*Ministero della cultura*

SOPRINTENDENZA SPECIALE PER IL PIANO NAZIONALE  
DI RIPRESA E RESILIENZA

*Oggetto:* **[ID\_VIP: 9095] ASSEMINI e UTA (CA) – Progetto di un impianto fotovoltaico a terra collegato alla RTN, della potenza nominale di 96,152 MWp, in località Serra Taccori.**  
Procedura riferita al Decreto legislativo n. 152 del 2006 – VIA (art. 23 – PNIEC).  
Proponente: Diomede S.r.l.  
Parere tecnico istruttorio della Soprintendenza speciale per il PNRR.

Figura 1 – area di impianto e cavidotto AT di connessione alla RTN

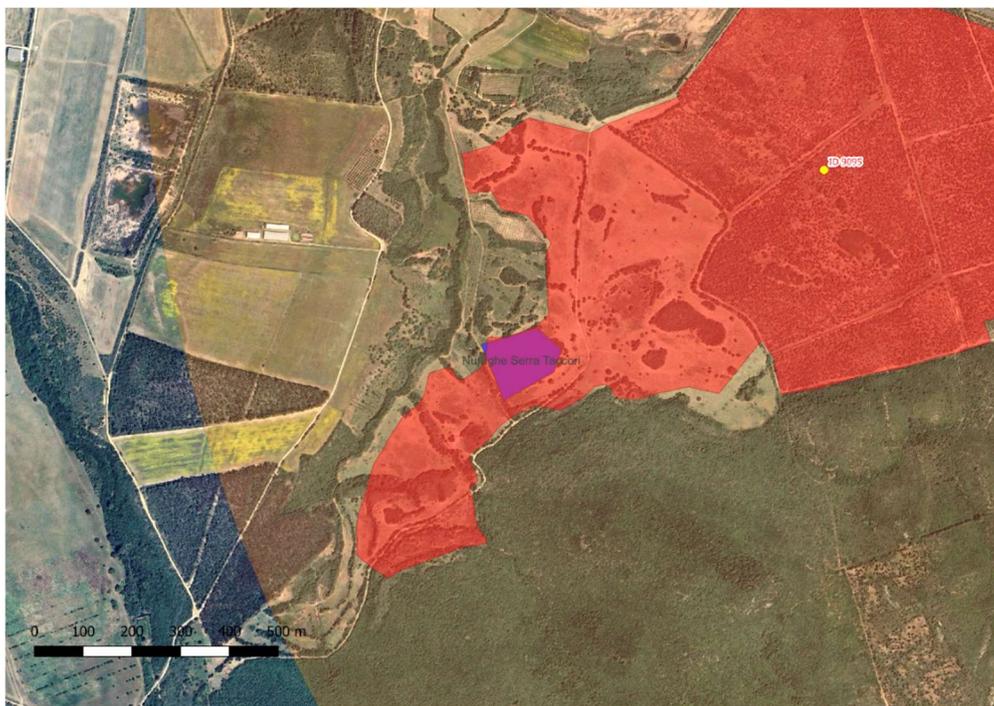
**CONSIDERATO** che il progetto consiste nella realizzazione di un impianto fotovoltaico da realizzarsi nel territorio del comune di Uta (CA), in località Serra Taccori, a circa 5,5 chilometri a sud-ovest dal centro abitato di Uta e a circa 6,5 chilometri a nord-ovest dall’area industriale. Il progetto prevede l’installazione di 137.360 pannelli fotovoltaici a terra, in silicio monocristallino, con potenza unitaria di 700 MWp, su di un lotto di terreno di circa 220 ettari a destinazione agricola. I pannelli previsti sono montati su 2.415 strutture a inseguimento mono-assiale (tracker), in configurazione monofilare. I trackers sono collegati in bassa tensione alle cabine inverter, collegate in media tensione a cabine MT e alla cabina IO, la quale è a sua volta collegata alla sottostazione utente. L’interasse previsto tra i pannelli è di oltre 4 metri e la distanza minima tra i moduli di circa 2 metri in posizione orizzontale. La sottostazione utente (stazione elettrica di utenza SSE) MT/AT 220 kV, è prevista all’interno dell’area di impianto, in prossimità del confine est della stessa, allo scopo di collegare l’impianto fotovoltaico alla stazione elettrica (SE) AT di Terna, di nuova realizzazione, ubicata a nord-est dello stesso impianto. La stazione di utenza (SSE) occupa un’area di circa 1.800 metri quadri. Infine, completa l’impianto la linea del cavidotto AT lunga all’incirca 8,2 chilometri in uscita dalla sottostazione utente fino alla stazione RTN Terna, posizionata nella zona industriale di Macchiareddu, del comune di Assemini. Successivamente, con nota prot. n. 230928 del 28/09/2023 (acquisita dalla Scrivente con prot. n. 25757 il 03/11/2023), il progetto è stato volontariamente modificato dal Proponente, prevedendo una lieve riduzione delle superfici interessate all’installazione dei pannelli, senza variare l’estensione complessiva di 220 ettari totali dell’impianto. La modifica progettuale proposta inoltre prevede

l'eliminazione dei pannelli dalle fasce di 150 metri a ridosso dei corsi d'acqua (*Riu Coccu Pinna* e *Riu su Omini Mortu*), dalle aree qualificate come "Aree naturali e subnaturali" individuate dal PPR e dalla zona H1 di rispetto archeologico identificata nel PUC di Uta - "*Nuraghe Serra Taccori*". E' inoltre previsto un lieve spostamento del punto di connessione alla Rete elettrica nazionale, ubicato all'interno della zona industriale di Macchiareddu. A seguito delle predette integrazioni, il Proponente ha trasmesso la relazione agronomica-agrivoltaica, nella quale si prevede, oltre alla realizzazione del predetto impianto industriale, la coltivazione di un prato polifita permanente, non irriguo, finalizzato alla produzione di foraggio per la vendita o destinato al pascolo. Oltre alla coltivazione del prato polifita, all'interno dell'impianto, il Proponente dichiara di prevedere un allevamento di api e la piantumazione di cinquanta arnie. Nella suddetta revisione progettuale è stato modificato anche l'interasse tra i pannelli, aumentato fino a 4,40 metri per consentire l'accesso ai mezzi meccanici ed è stata prolungata la linea del cavidotto AT che porta l'energia elettrica prodotta dall'impianto alla stazione RTN Terna, di nuova realizzazione. Il cavidotto si sviluppa lungo la strada provinciale (sia sterrata sia asfaltata) e a ridosso del corso d'acqua per una distanza totale di circa 8.608 metri. Per quanto attiene al quadro vincolistico e alla verifica dell'interferenza con esso del progetto, il Proponente dichiara che i terreni su cui insiste il previsto impianto hanno una destinazione d'uso agricola "... e sono liberi da vincoli archeologici, naturalistici, paesaggistici, di tutela dell'ambiente idrico superficiale e profondo ..." (cfr. Studio d'Impatto Ambientale – quadro ambientale, pag. 10). Tuttavia, a seguito dell'analisi compiuta dalla Scrivente e dalla Soprintendenza ABAP competente, l'area interessata dal progetto in questione è gravata da vincoli paesaggistici di cui alla Parte III del D. lgs. 42/2004 oltre ad essere interessata dalle disposizioni del D.C.R. n. 57 del 22/06/2023 relativo al bene denominato "*Nuraghe Serra Taccori*", dichiarato di interesse culturale ai sensi del Titolo I del D.Lgs. 42/2004.

Figura 1- impatto cumulativo degli impianti esistenti e potenziali che insistono sull'area

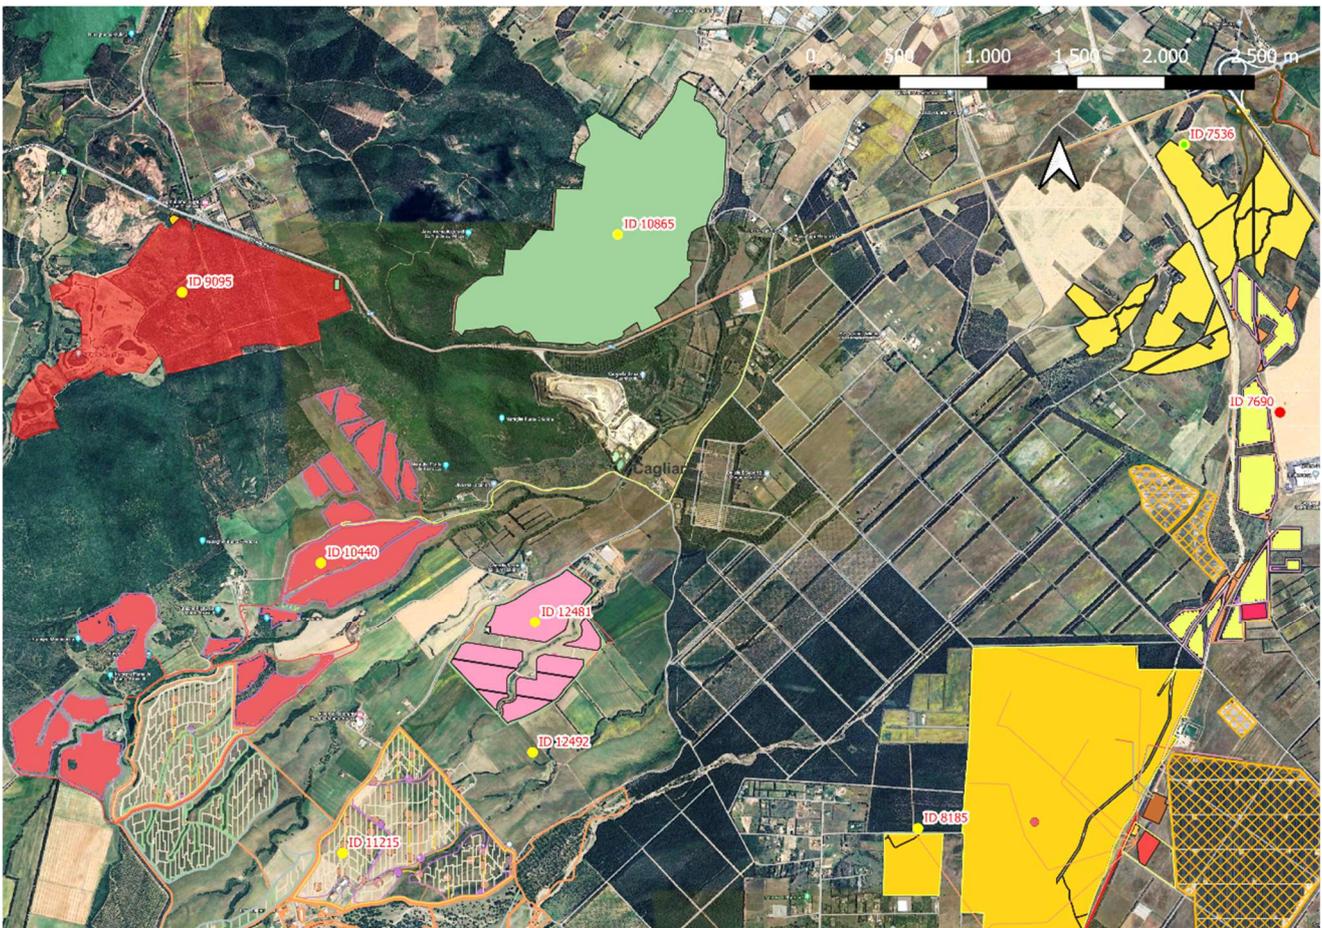
**CONSIDERATO** che rispetto agli impatti cumulativi generati dal progetto di cui trattasi si deve rilevare che il progetto in esame si colloca in un areale sardo entro il quale si sono sommate nel corso degli ultimi tempi una pluralità di proposte di nuovi impianti industriali (la cui analisi cumulativa non è stata completamente valutata dal Proponente), tanto da pervenire, qualora fossero tutti realizzati, a una saturazione dell'area vasta interessata, attuando, pertanto, la sostituzione di tale paesaggio, ricco di testimonianze archeologiche, come anche oggetto

**CONSIDERATO** che il presente impianto è prossimo ad ulteriori impianti in valutazione di impatto ambientale statale che si indicano a seguire:

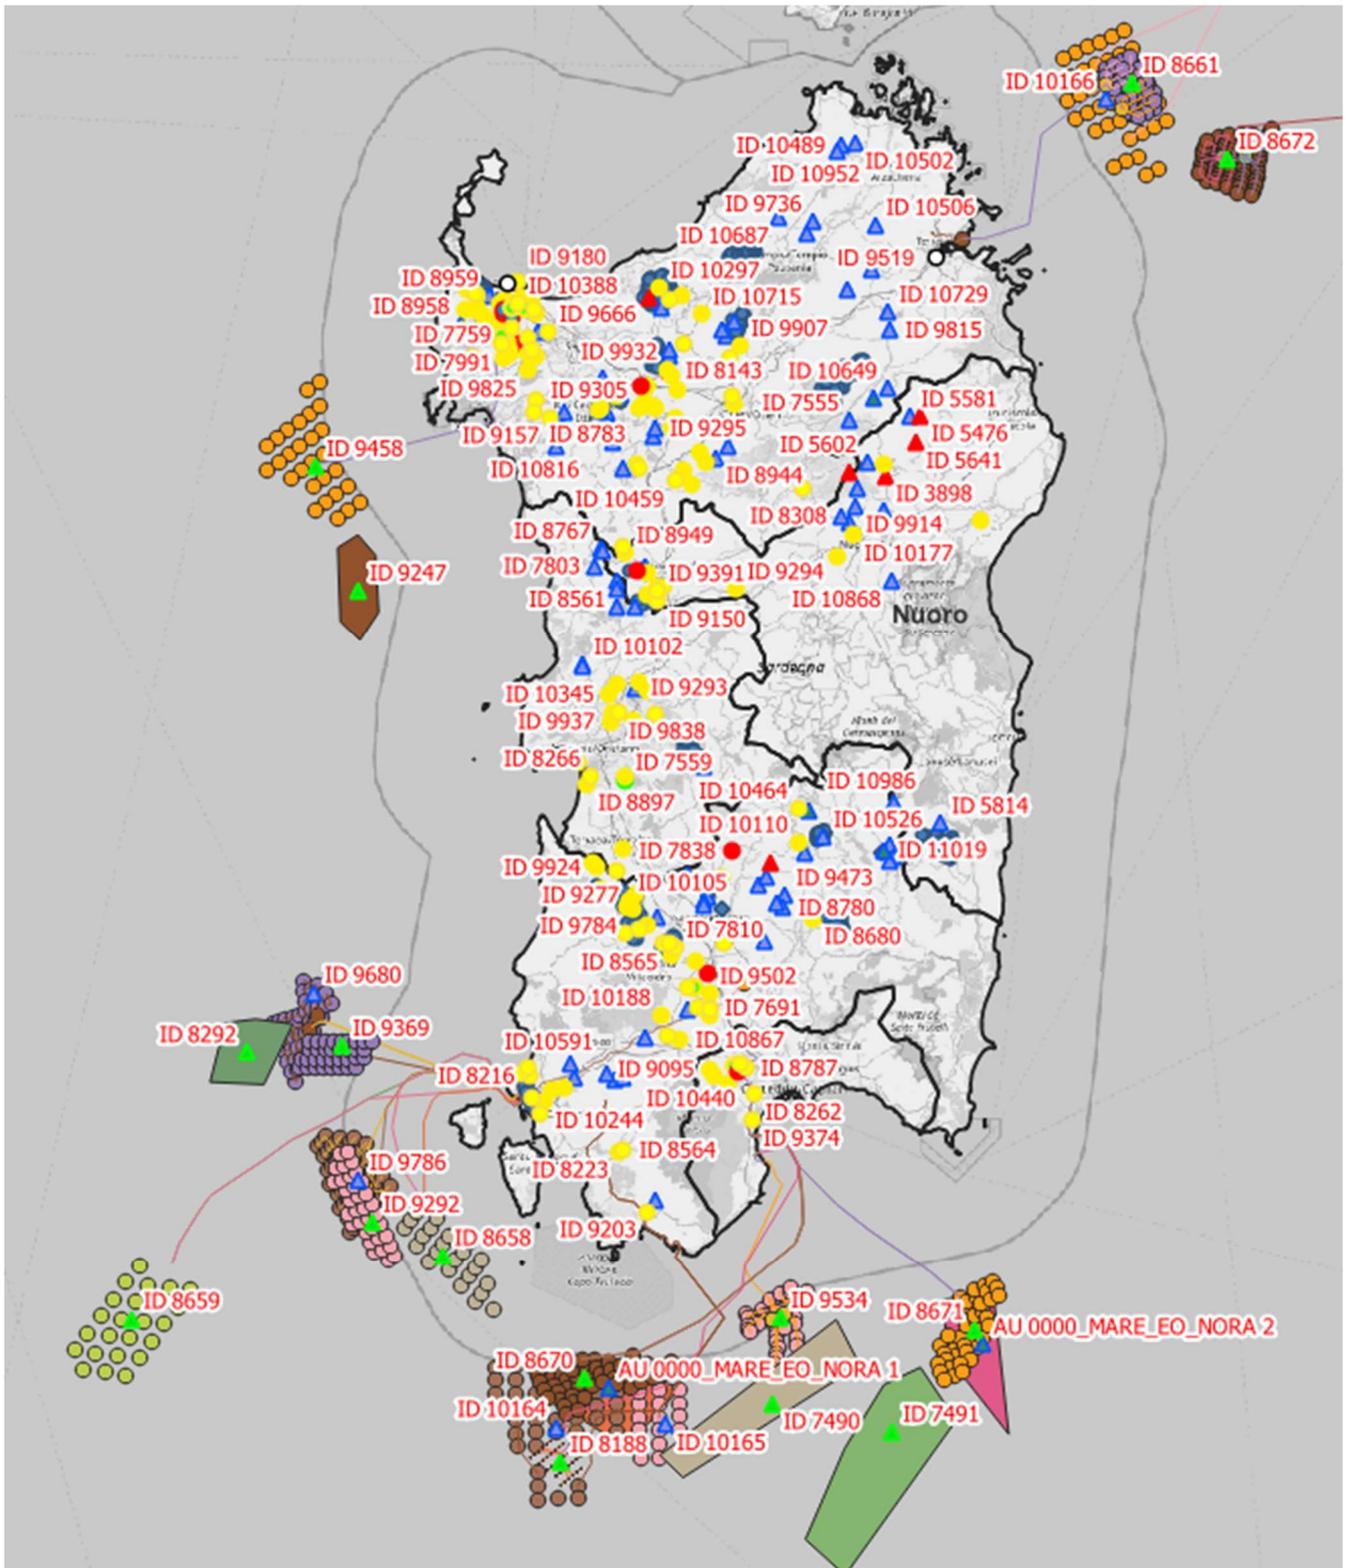
**CONSIDERATO** che la Regione Autonoma della Sardegna è interessata da un cospicuo numero di richieste di Valutazione di Impatto Ambientale statale per impianti da fonti energetiche rinnovabili come riportato nell'immagine che segue:
